TESTO DELLE OSSERVAZIONI

ALLEGATO alle OSSERVAZIONI all' IMPIANTO EOLICO denominato REMPILLO nel COMUNE di PITIGLIANO (GR). Composto da n. 5 immagini e n. 5 pagine

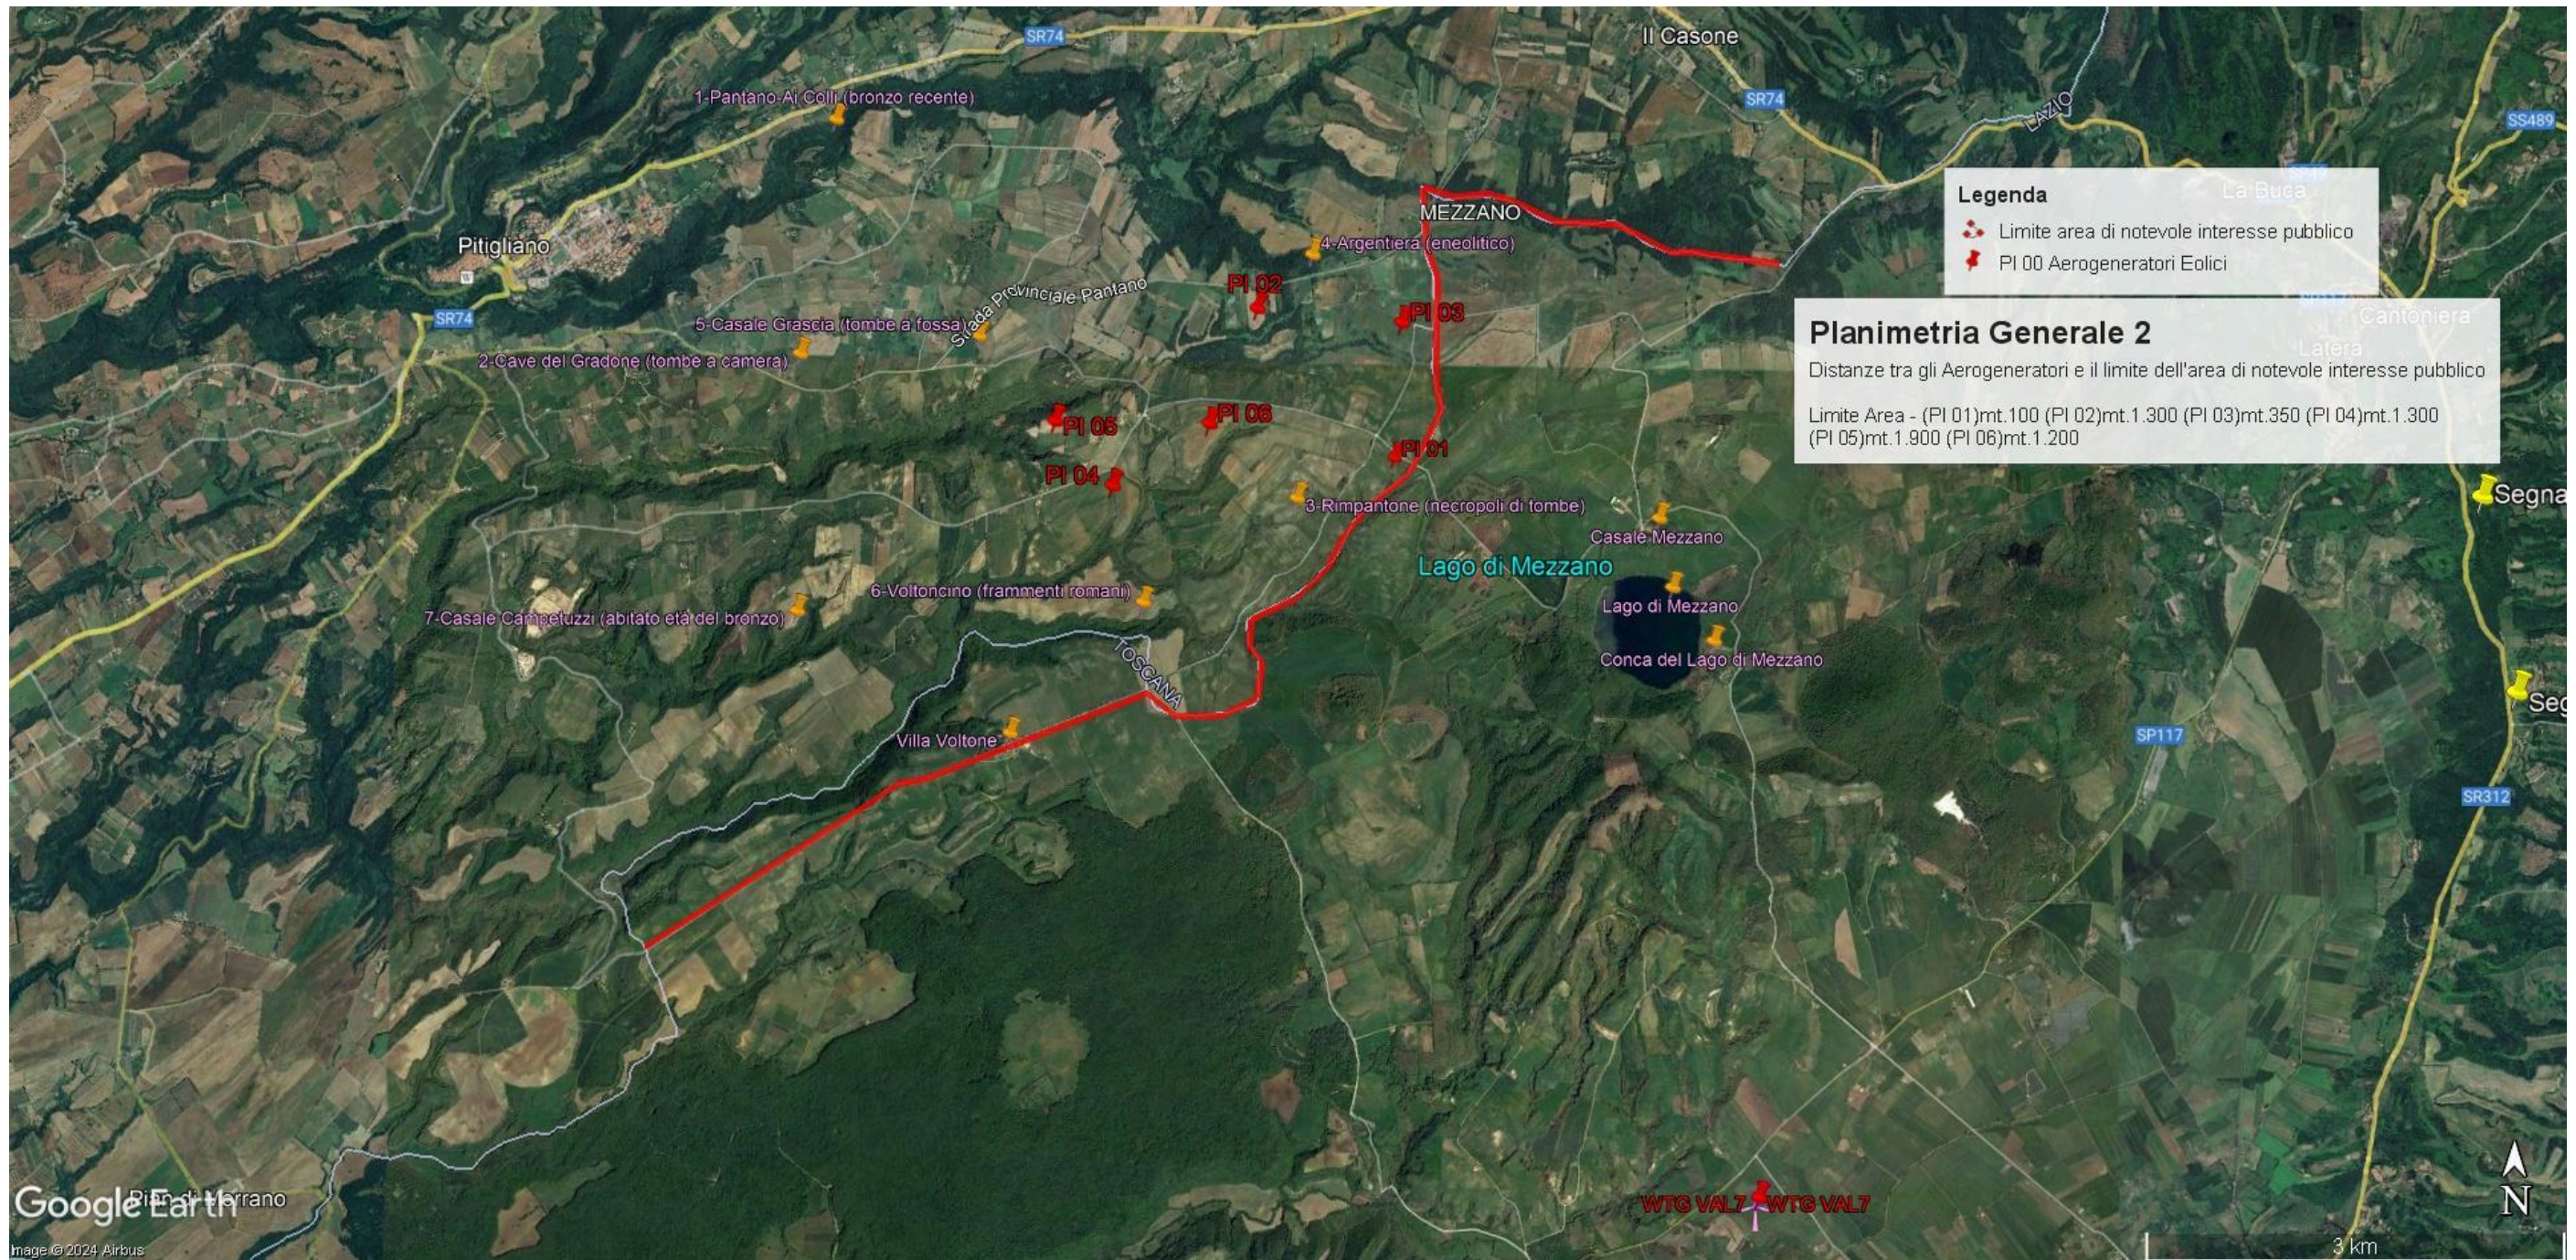
In sintesi, visti l'art. 20 comma 8 lettera c) quater del D.Lgs n 199/2021 e le Linee guida nazionali appena citate, considerato l'enorme impatto dell'impianto eolico industriale denominato "Rempillo" sulla zona paesaggistica di notevole interesse pubblico ben individuata nelle immagini n.1 e n. 2 e sui Beni Culturali evidenziati nell' immagine n. 3 dell'Allegato alle presenti Osservazioni, per la collocazione delle pale P04 e P05 direttamente all'interno del perimetro di un'area archeologica e per gli impatti anche sull'area intermedia e vasta dei pregiati territori laziali della Tuscia settentrionale e in particolare di quelli del pitiglianese ricco di emergenze agricole, naturalistiche, storiche e archeologiche del periodo etrusco ma non solo, si chiede che venga negata l'autorizzazione all'insediamento dell'impianto eolico denominato "Rempillo".

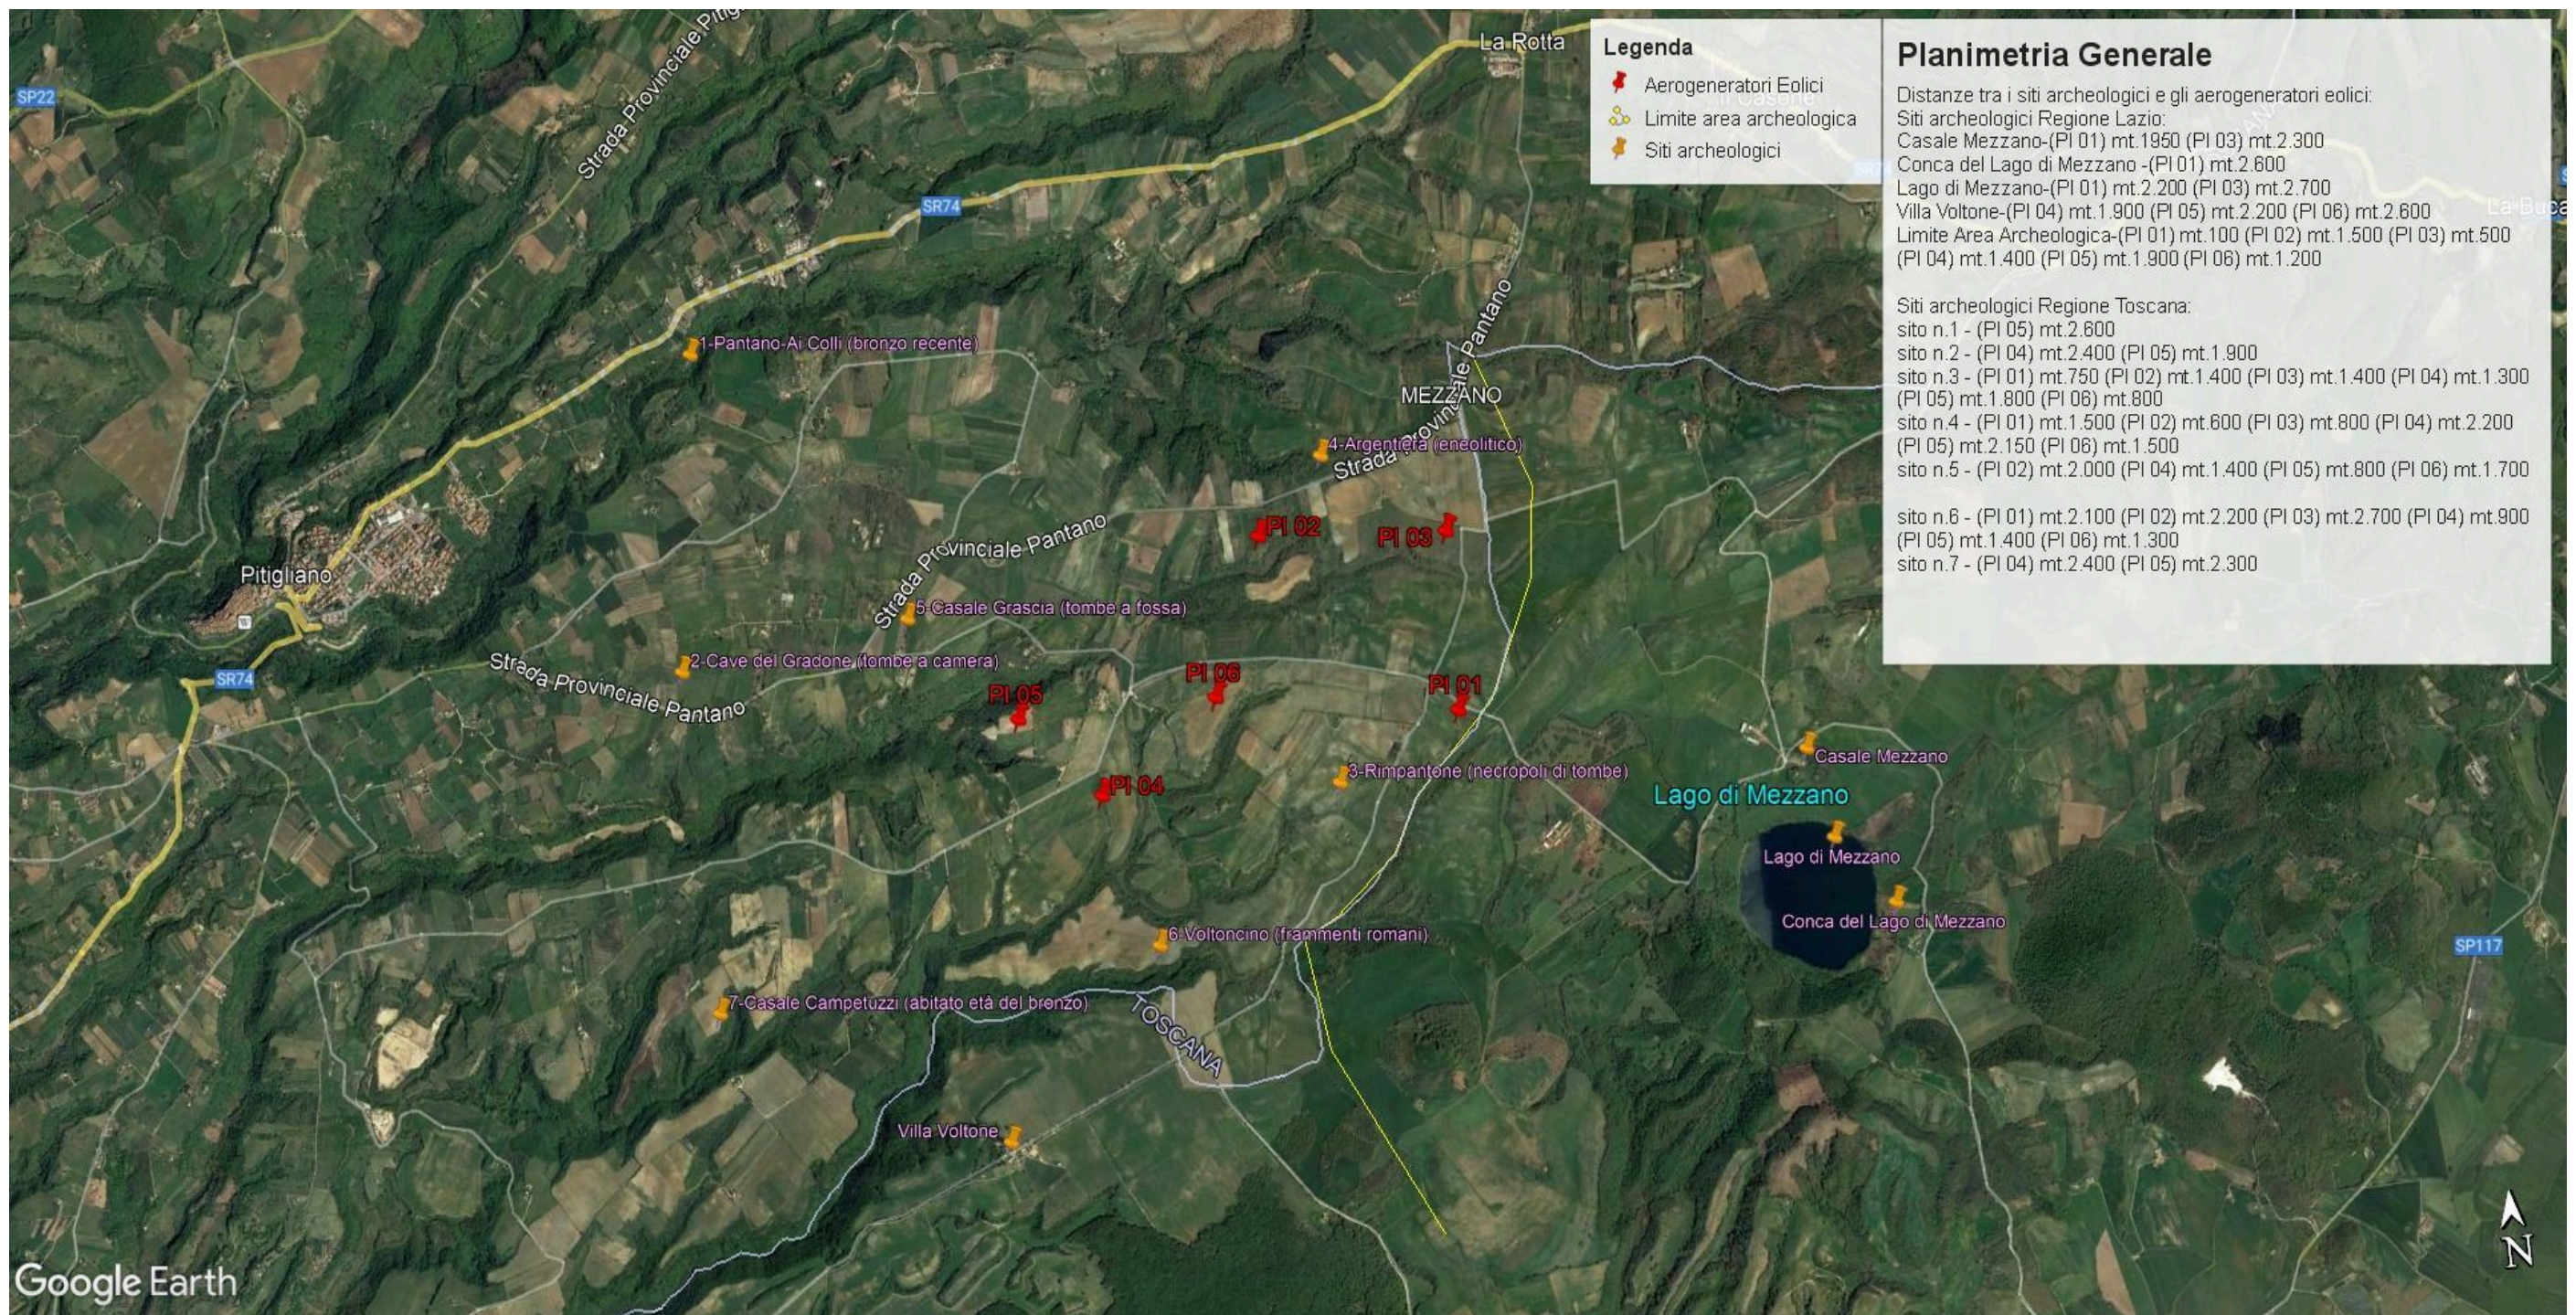
Inoltre, la zona in cui insisterebbe l'impianto eolico industriale Rempillo è compresa nelle fasce di rispetto di 3 km di diversi beni archeologici tutelati dalla parte II del Codice dei Beni Culturali (vedi Allegato, immagine n. 3). Inoltre le pale P04 e P05 ricadono all'interno di un'area archeologica che la Proponente vorrebbe cancellare per il semplice fatto che non è riportata nel documento regionale ma

- h) Le zone di interesse archeologico evidenziate nell’immagine n. 3 a cui si aggiungono anche l’importante abitato protostorico di Sorgenti della Nova e Ruderì del Castello altomedioevale che si trovano a circa 4 km dalle aree in cui è stato progettato l’impianto eolico industriale. Poco più lontano i resti del castello medioevale “Morroneccio”. Nell’area vasta le preziose necropoli eneolitiche (Poggi Alti) ed etrusche di Pitigliano, Sovana e Sorano.

Immagine n. 4 Situazione di saturazione da impianti FER nella provincia di Viterbo. Non sono riportati gli impianti fotovoltaici e agrivoltaici che hanno inciso per buona parte nel cumulo di impianti FER per superare già nel 2023 gli obiettivi del PNIEC assegnati alla Regione Lazio per il 20230.

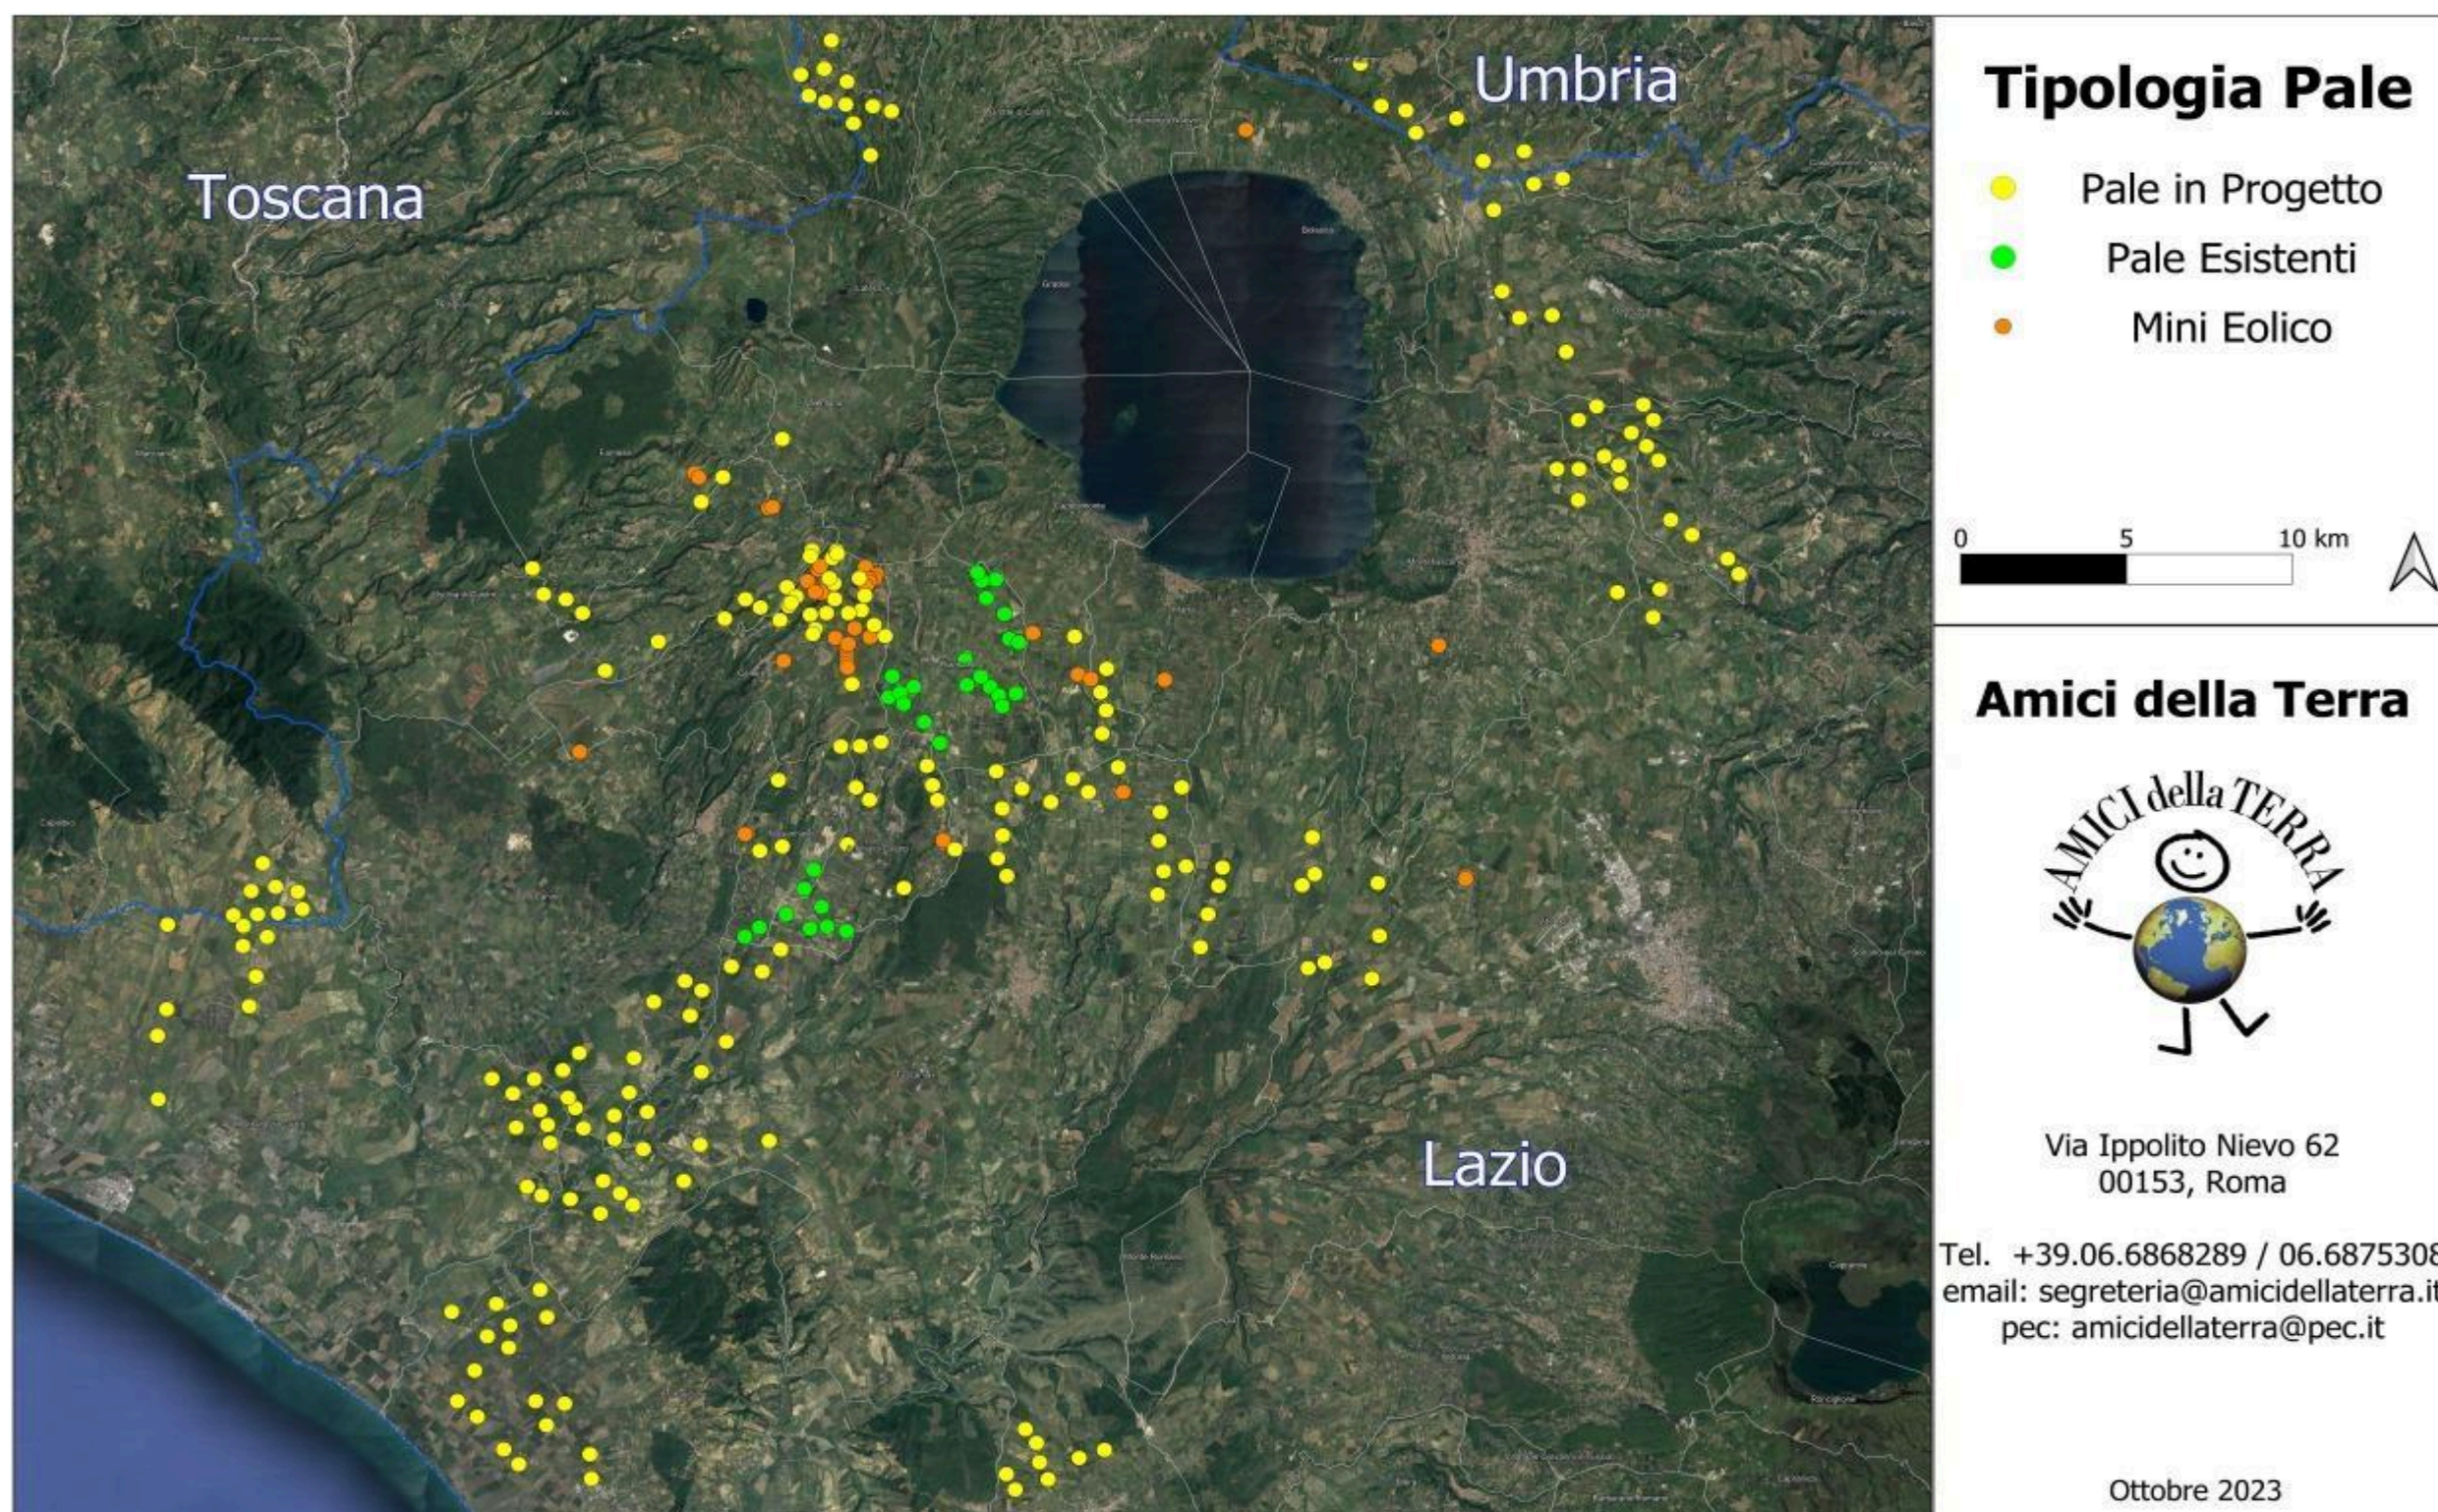
Quindi anche la Regione come Ente deputato dalla normativa nazionale a legiferare sulle aree idonee e non idonee si è espressa riguardo al fatto che abbia assolto ai doveri e alle quote stabilite dal PNIEC e in ambito regionale la provincia di Viterbo è stata quella con il più alto tasso di impianti FER tra tutte e quindi ormai satura ed il cumulo degli impianti FER installati, autorizzati e in progetto rappresenta una elevata criticità per la sostenibilità ambientale di ulteriori eventuali iniziative, L'impianto eolico “ Rempillo” pur essendo “esterno al confine provinciale e regionale ma nelle sue immediate vicinanze (a soli 100 metri i primi due aerogeneratori) oltre ad impattare sul territorio e sulle economie di tre Comuni del Lazio (Farnese, Valentano e Latera) si trova nelle fasce di rispetto dei Beni di notevole interesse pubblico come si è evidenziate nelle Osservazioni nn. 1 e 2 e crea anche degli impatti negativi anche sui beni naturalistici come verrà dettagliato nell'Osservazione n. 4. Inoltre andrebbe a sommarsi al già enorme cumulo di impianti eolici e fotovoltaici e geotermici che già creano una elevata criticità ambientale nella provincia di Viterbo e interferiscono anche con il

territorio toscano come si può vedere dalle immagini nn. 4 e 5 dell'Allegato n. 1.
